CIRCULAR CON CONSULTA Nº 4

Obra: FACULTAD DE INGENIERÍA – FACULTAD DE CIENCIAS EXACTAS, FÍSICAS Y NATURALES - UNSJ.
Parte: Instalación de Red de datos de Alta Velocidad.
Licitación Pública Nº 002-2022.

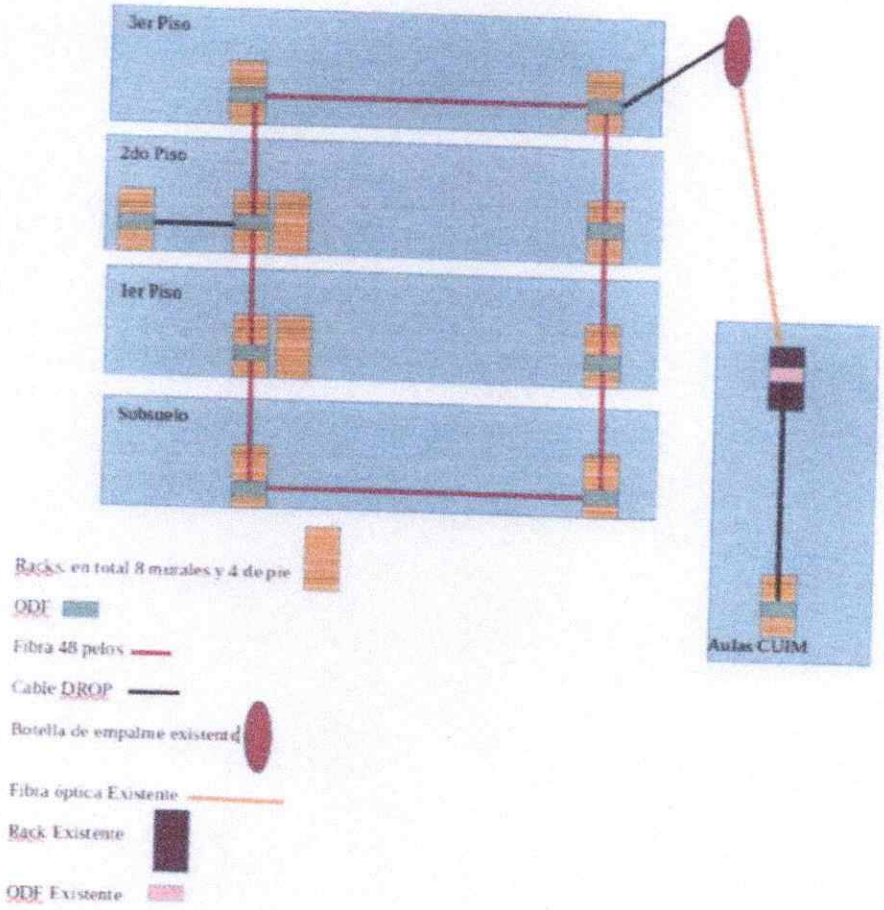
Pregunta: ¿Cuál es la cantidad de racks total? ¿Cuántos murales y cuántos de pie?

Respuesta: Esquema de conexión de racks y cantidad de los mismos.
